第 98 回岩手県環境影響評価技術審査会

(1) (仮称)盛岡菜園プロジェクト 第 2 種事業の判定について (資料No. 1 ~ 4)

(2) (仮称)岩手大船渡陸前高田風力発電事業 計画段階環境配慮書について (資料No. 5 ~ 7)

(仮称) 盛岡菜園プロジェクト第2種事業概要書に対する委員等事前質問・意見

図1 等時間日影図 (現況：宿泊施設時 冬至 地上4.0m)

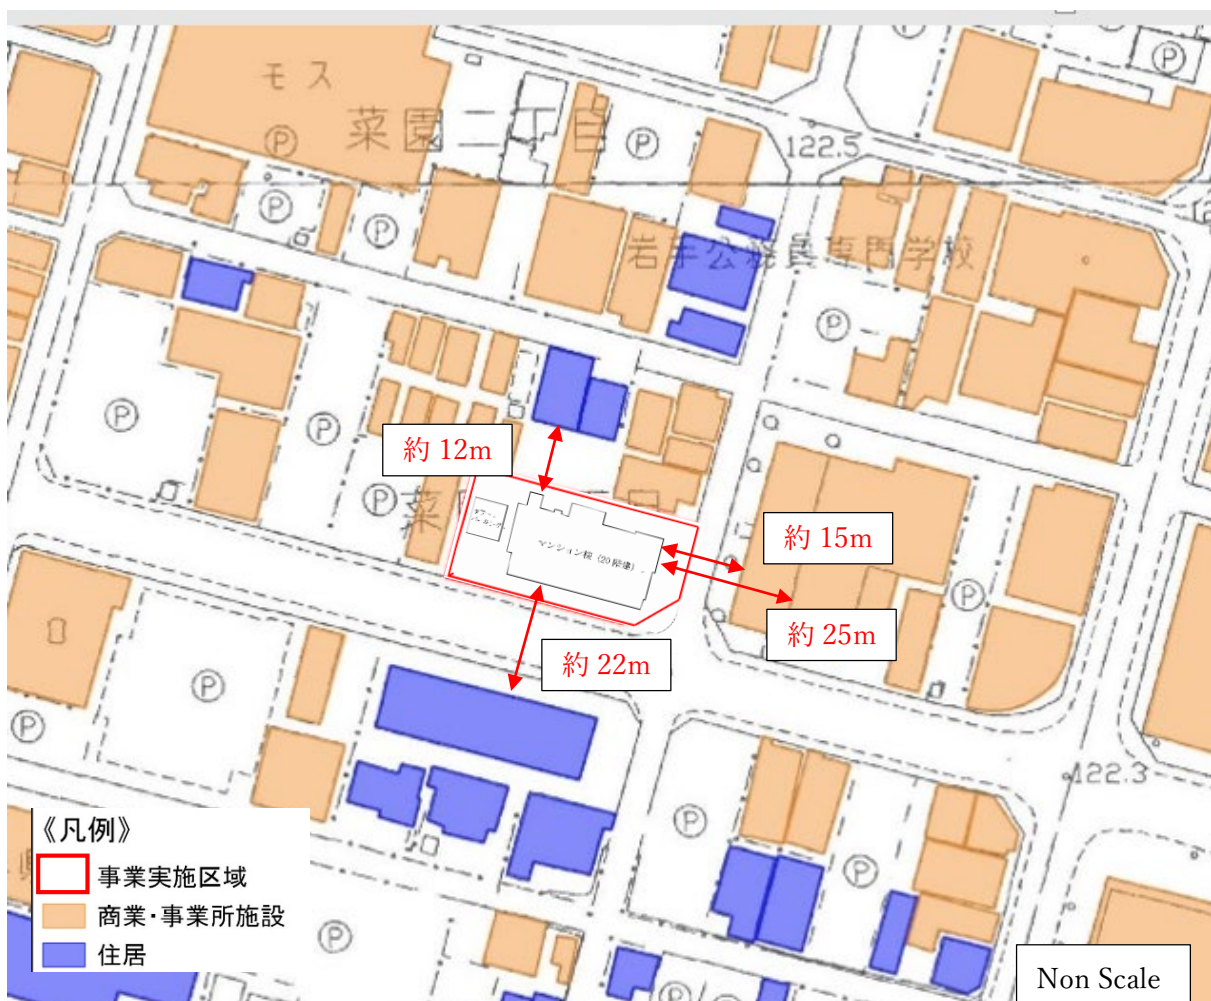
| No. | 区分 | 委員名 | 図書頁 | 質問・意見 | 事業者回答 |
|-----|--------------------|-----------------|------------|--|--|
| 13 | 日照 | 伊藤 (絹) 委員 | 3-8 3-9 | 事業実施区域は商業地域であり日影規制は適用されないが、北側域に住居が存在している。今回の計画は以前の建物よりも高層になるので、日照時間の減少が大きくなると予想される。影響は小さいと判断されているが、現実問題としてどのくらいの変化（日照時間の減少率）が想定されるのか。概算で構わないので、試算結果があれば教えていただきたい。 | 現況（宿泊施設設置時）と計画建物共用時の冬至における等時間日陰図を比較した結果（別添資料1）から、2時間までの影の影響は現況よりも広い範囲に影響が及びますが事業実施区域周辺は日影規制のない商業地域であることから、人の住む環境として許容の範囲内であると考えております。 2時間以上の日影が生じる範囲では、計画建物北側の住居が該当しますが、4時間以上の範囲については現況から範囲に差がなく、計画建物による影響は小さいと考えています。 |
| 14 | 日照 | 伊藤 (歩) 委員 | 3-8 | 日照への影響について「・・・計画建物による影響は小さいと考えられる。」とあるが、近接する住居の住民への事前説明の状況について説明していただきたい。 また、過去の建物と今回の建物の場合において、住居が日影になる範囲や時間帯を比較できるような図や数値による情報を提供していただきたい。 | 近隣説明については、まだ行っておりません。今後事業計画に沿って建築計画のお知らせ看板設置後に事前説明を行う予定です。また、日影図については別添資料1を提出いたします。 |

別添資料 1

図1 景観パース（眺望点① 下の橋（中津川））

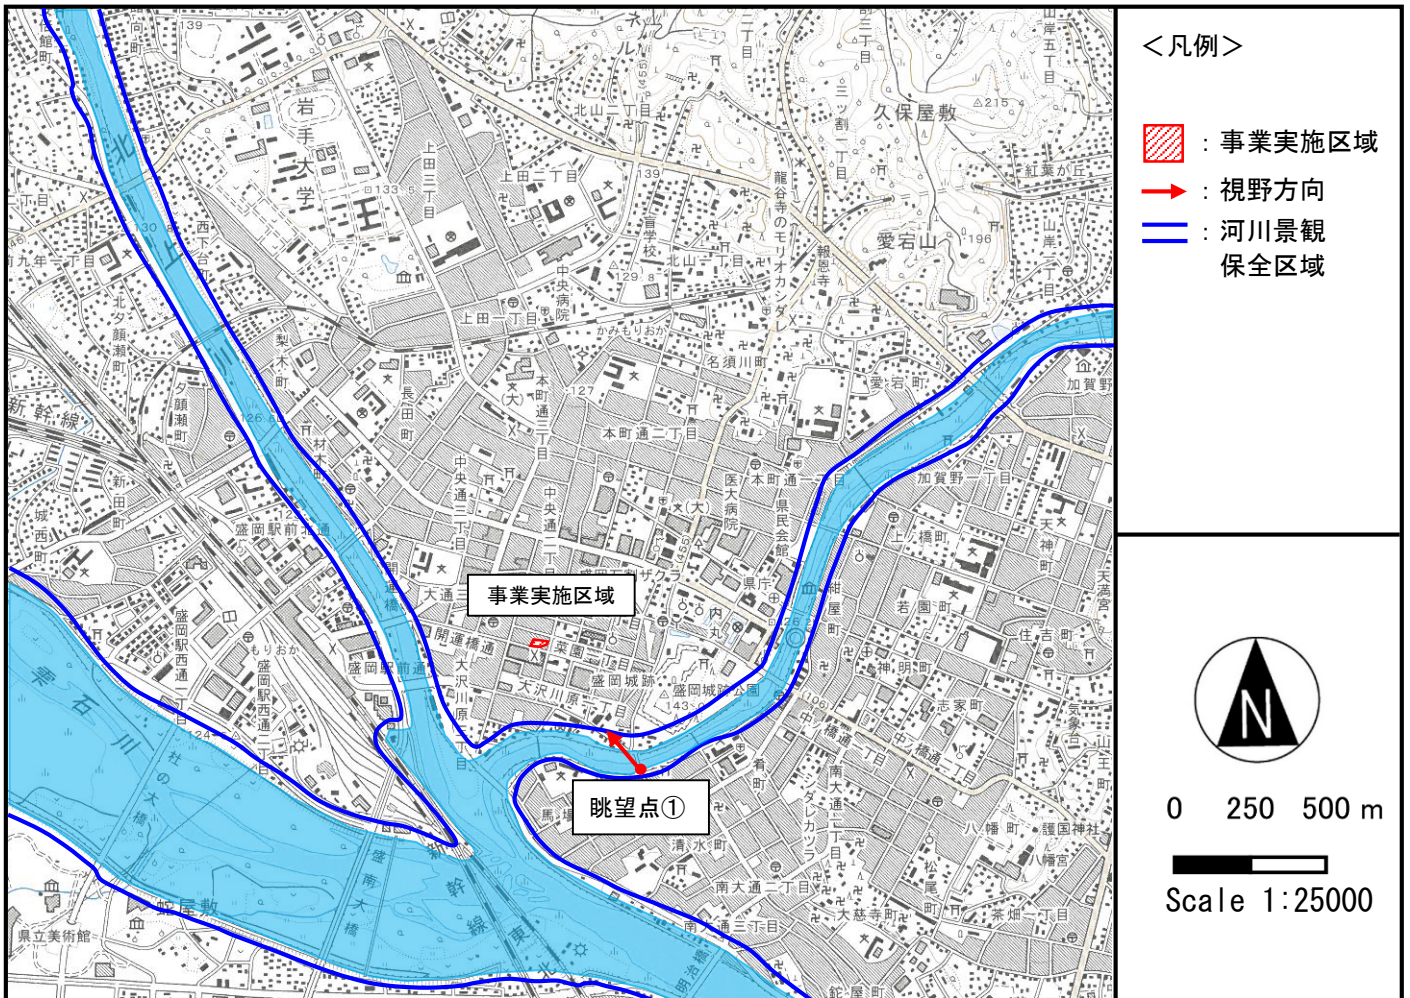
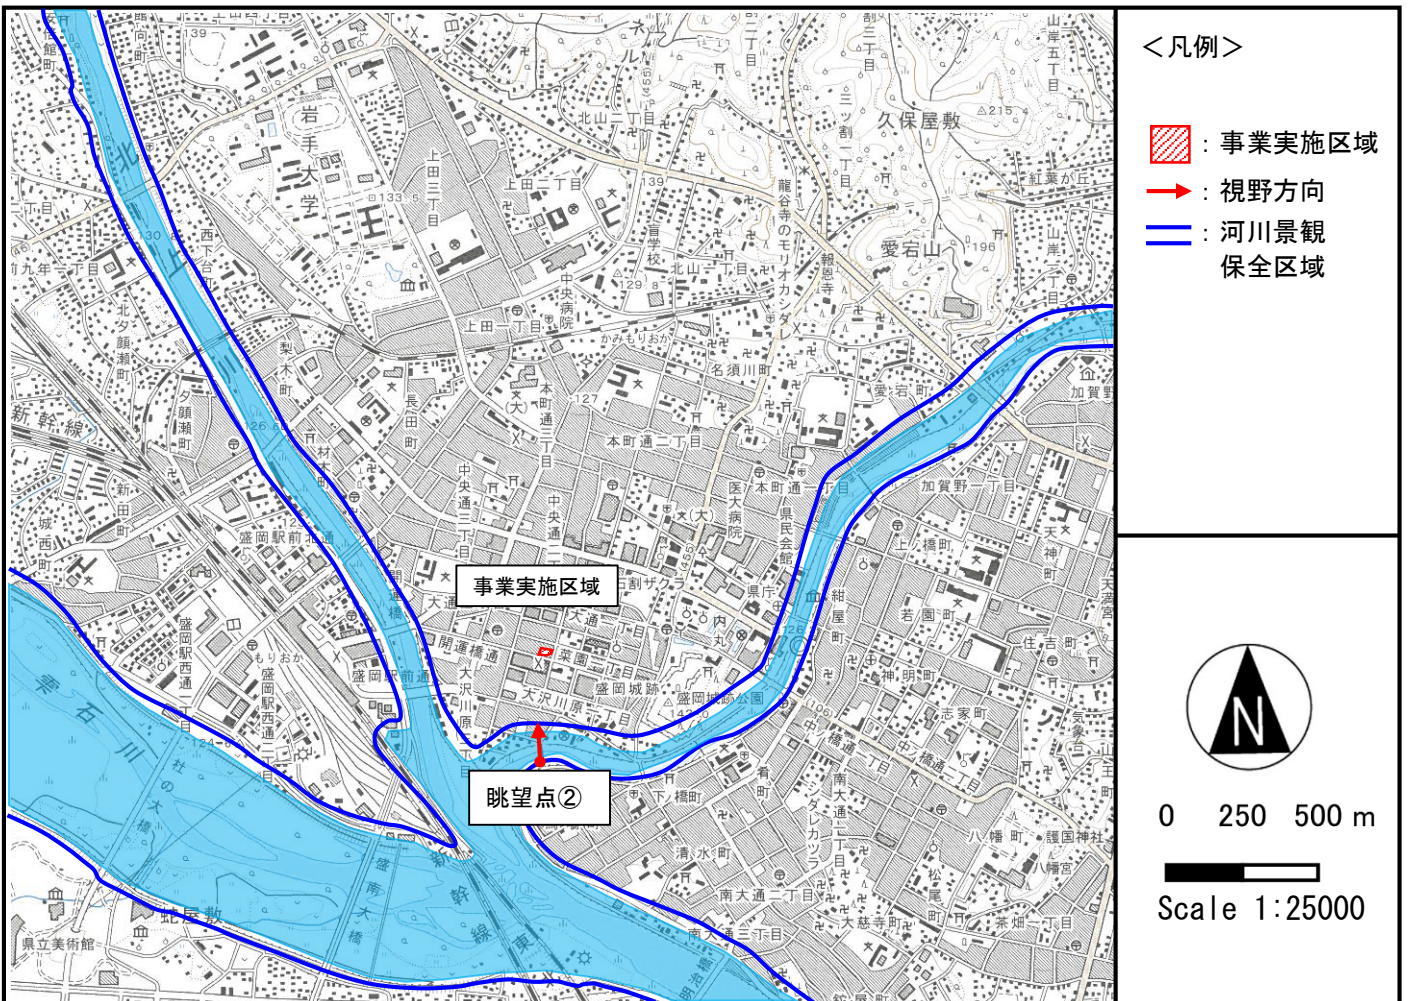
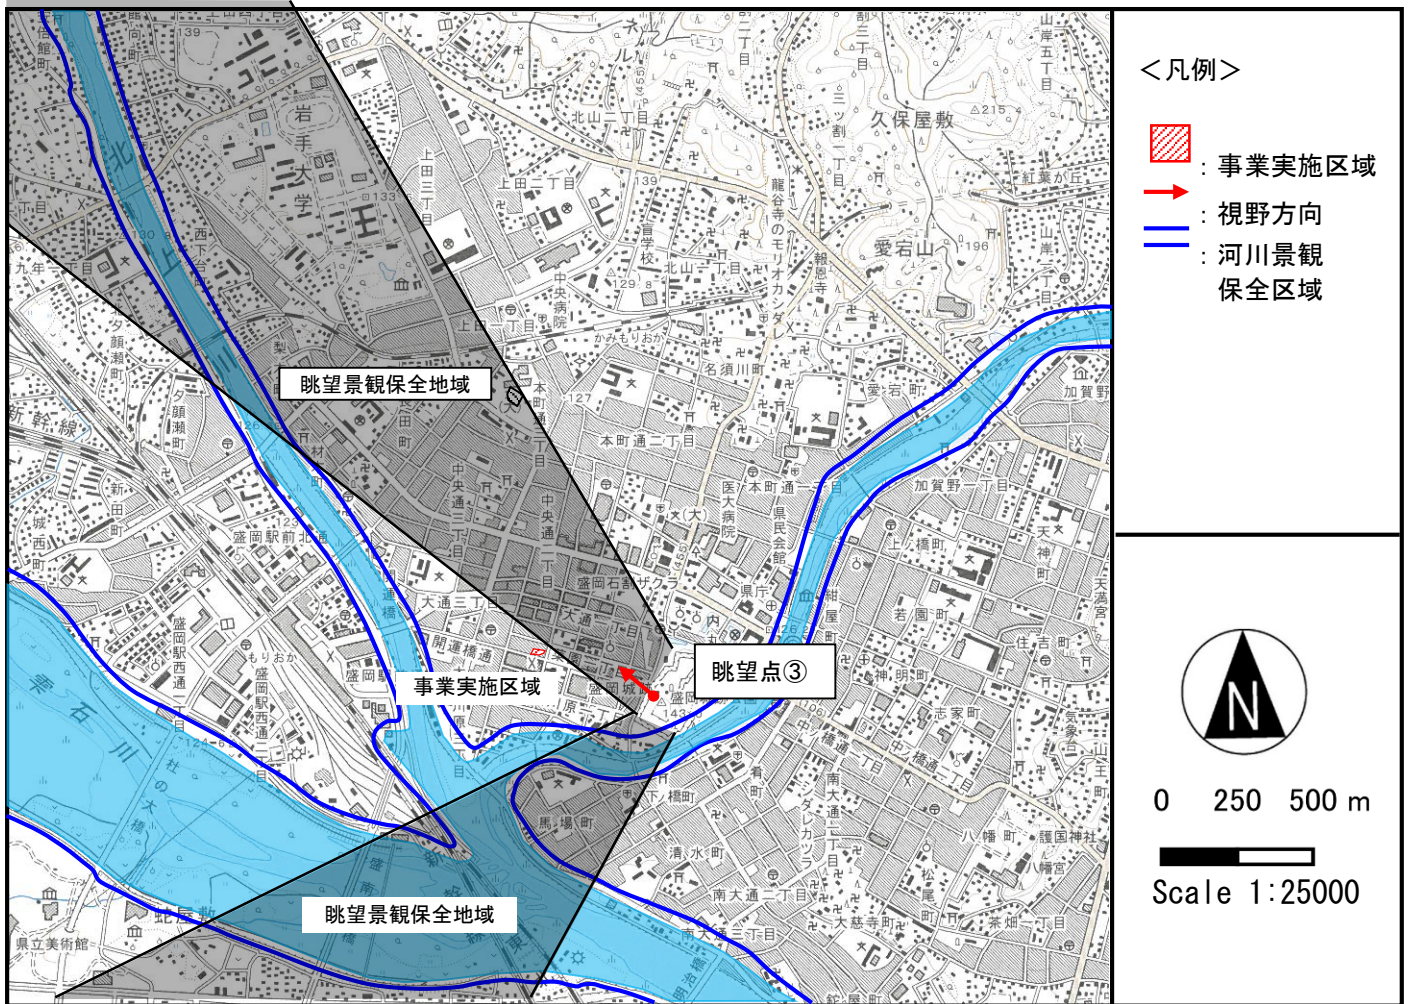
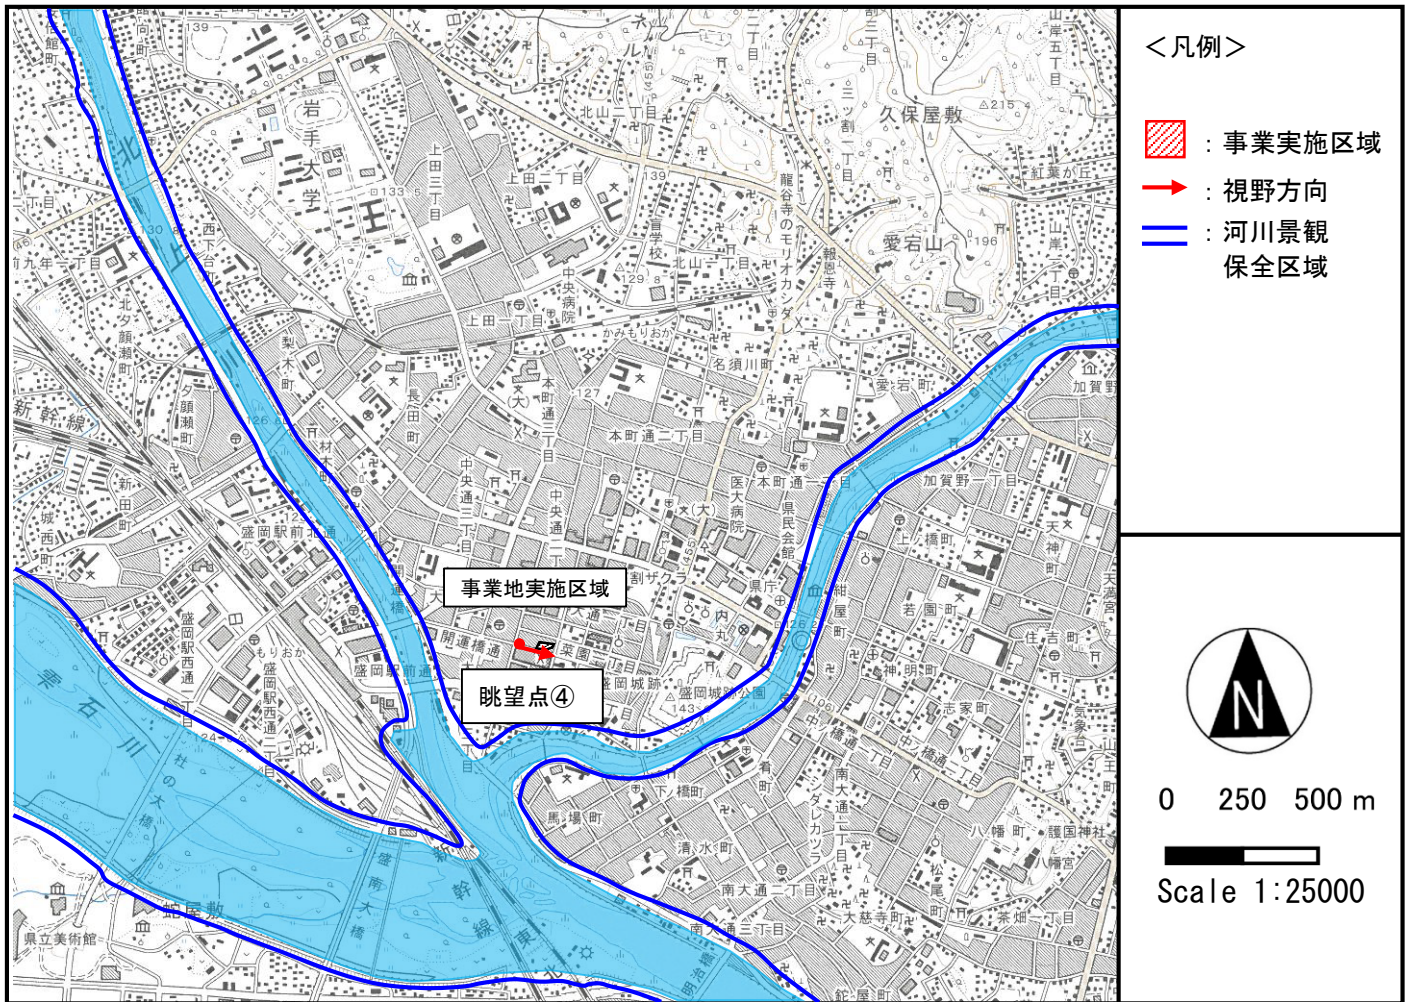
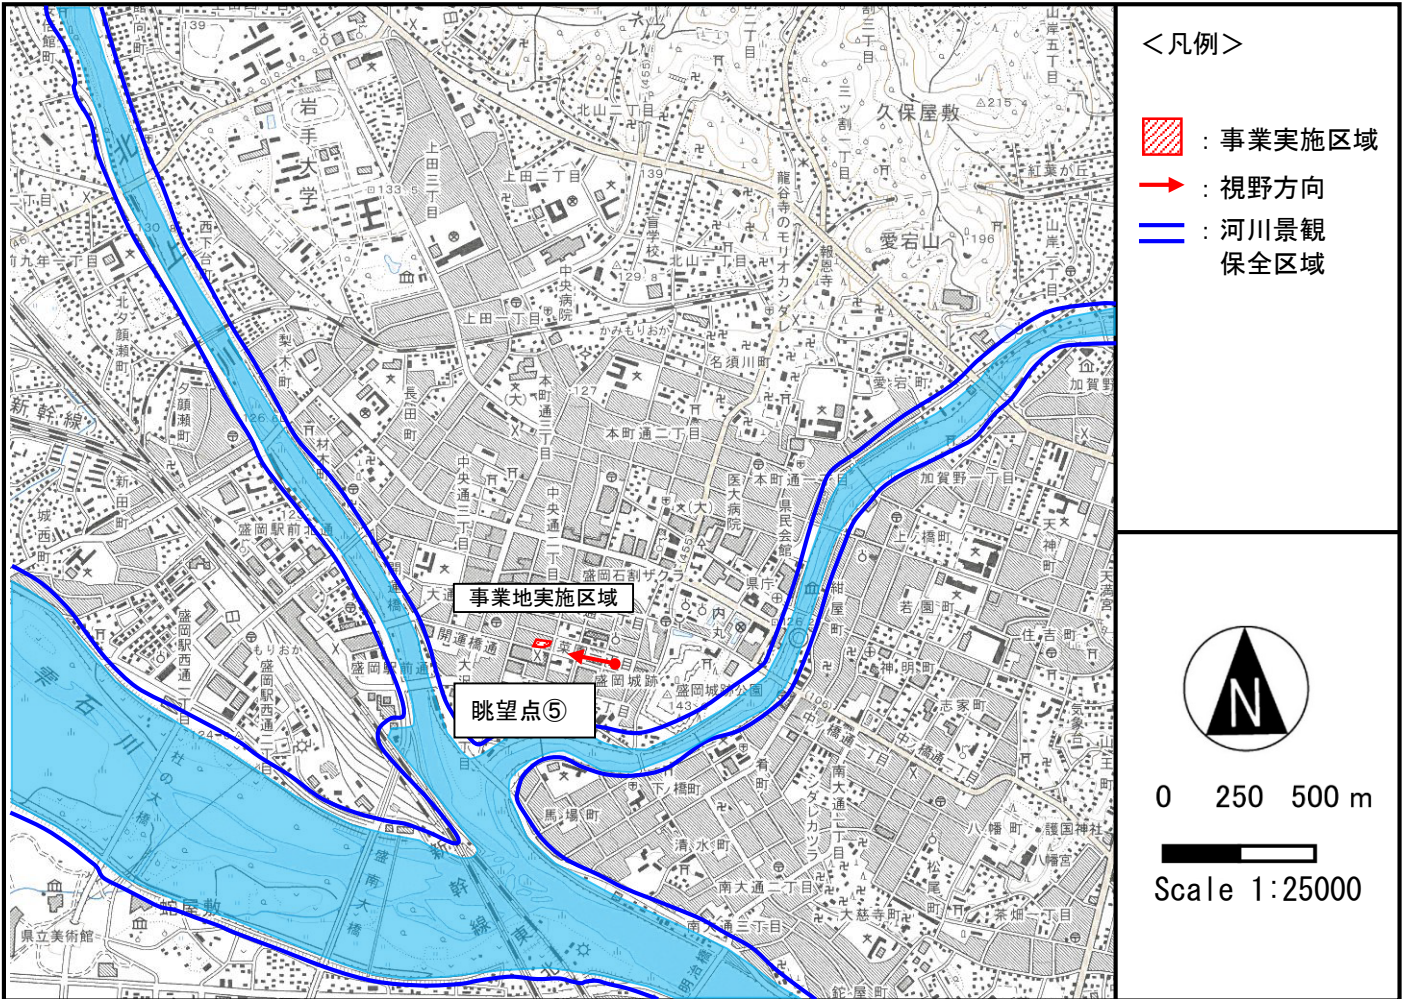
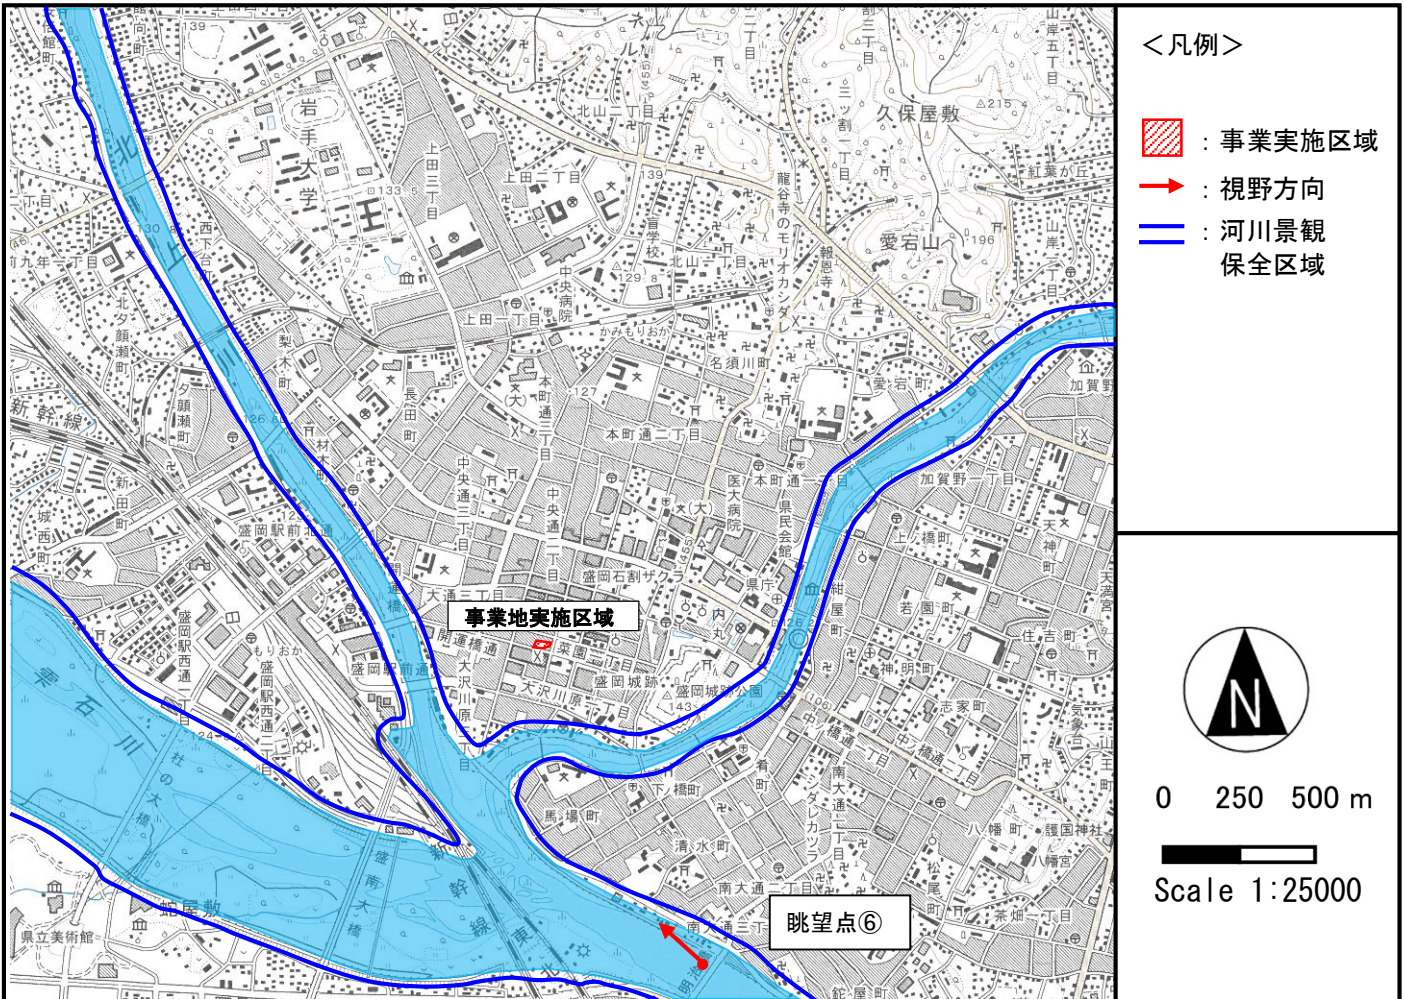
| No. | 区分 | 委員名 | 図書頁 | 質問・意見 | 事業者回答 |
|-----|---------------------|---------|--------------|---|---|
| 18 | 景観 | 三宅委員 | - | 対象地は盛岡市景観計画の眺望保全領域から外れているが、明治橋から岩手山への眺望保全の検討が進められているので、盛岡市と協議するようにしてください。 また、盛岡城跡公園の石垣を重要な資源としており、石垣を前面に出した盛岡城跡公園の利活用が検討されていると聞いている。中津川側、芝生広場、多目的広場などから石垣の背景にマンションが見えないか検討してください。その上で、盛岡市との協議も行ってください。 | 盛岡市と協議を実施いたします。なお、盛岡城跡公園からは二の丸から岩手山眺望方向において計画建物が見えますが、周辺及び公園付近の建物と同程度の高さになります。 検討結果について、別添資料2に中津川側からの景観（下の橋、川原橋）、盛岡城跡公園から岩手山方向、市道岩手公園開運橋線における景観、明治橋から岩手山眺望における景観パース図を提出いたします。中津川からの眺望は川原橋からの眺望において周囲建物から上方部分が少し出て見えますが周囲に同程度の高さの建物が複数あり、影響は小さいと考えています。盛岡城跡公園からの眺望は手前側の建物と同程度の高さに見えるため影響は小さいと考えています。このため、芝生公園や、多目的広場などから石垣の背景にマンションは見えないと考えております。 |

(1) タワーパーキングの稼働による等価騒音レベルについて

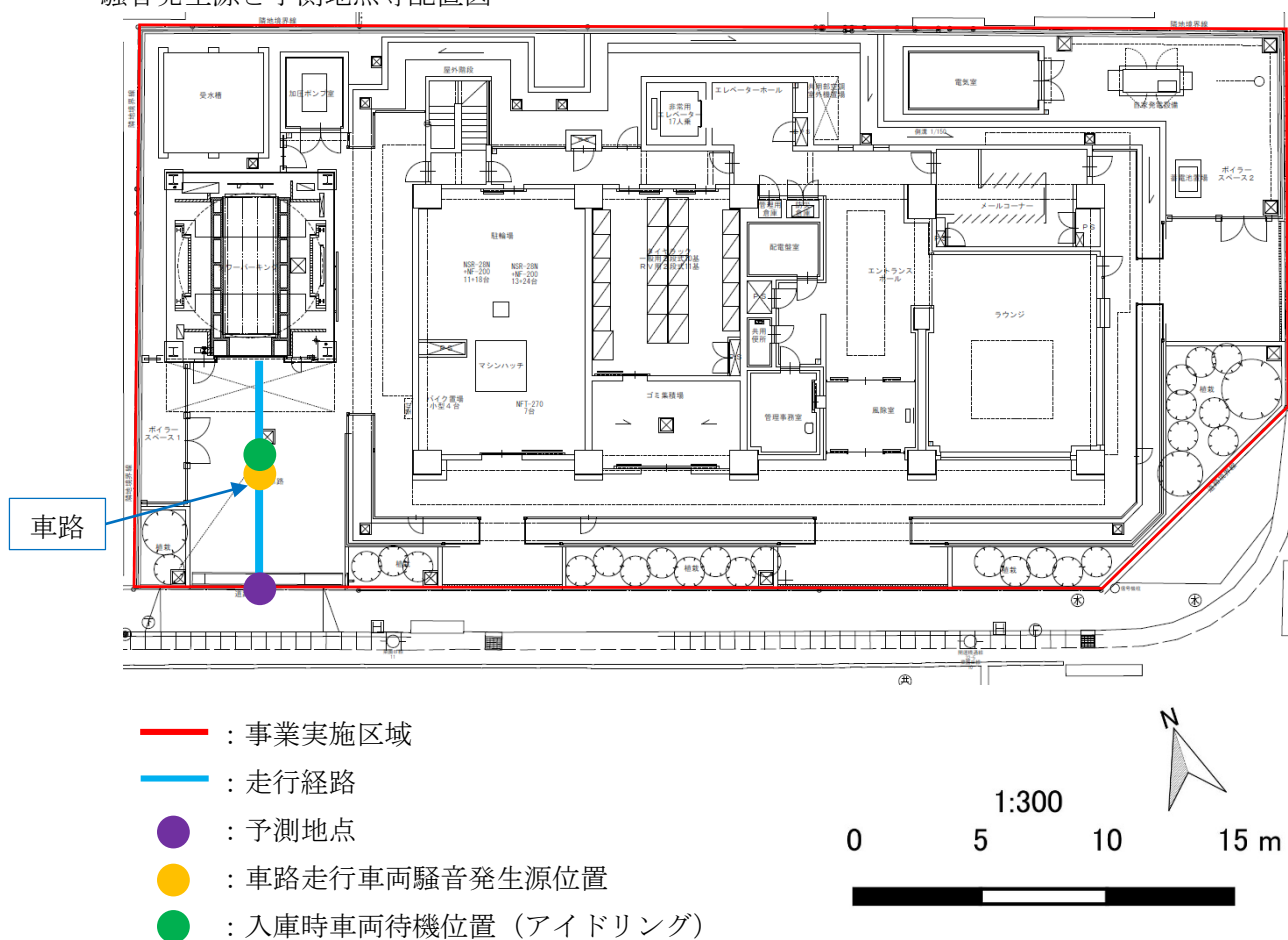
| No. | 区分 | 委員名 | 図書頁 | 質問・意見 | 事業者回答 |
|-----|-------------------|---------|-----------|---|--|
| 8 | 騒音 (現地調査質問) | 永幡委員 | 4-4 | 住民が駐車場を使うことによる騒音も事業に含まれると考えられる。タワーパーキングの稼働による騒音や出入庫までの走行による騒音も考慮するべきである。 | 別添資料4に示すとおり、タワーパーキングの稼働時における等価騒音レベルは、1.785m離れた位置で47dBとなっています。また、供用時の入出庫による等価騒音レベルは44dBと推計されます。事業実施区域は商業地域であり、騒音環境基準におけるC類型の車線を有する道路に面する地域における環境基準（昼間65dB以下、夜間60dB以下）と比較するとそれぞれ10dB以上低い値となっており、環境への影響は大きいものではないと考えられます。 また、供用時の出入庫による等価騒音レベルは、供用時の道路交通騒音予測結果との合成後も64dBと予測され、影響は大きいものではないと考えられます。 |

タワーパーキングメーカーによる某箇所における騒音予測結果によれば、タワーパーキング後面 1.785m 離れた位置で乗入面高さにおいて等価騒音レベルで 47.4dB となっています。事業実施区域は商業地域であり、騒音環境基準におけるC類型の車線を有する道路に面する地域における環境基準（昼間 65dB 以下、夜間 60dB 以下）よりも 10dB 以上低い値となっており、環境への影響は大きいものではないと考えられます。
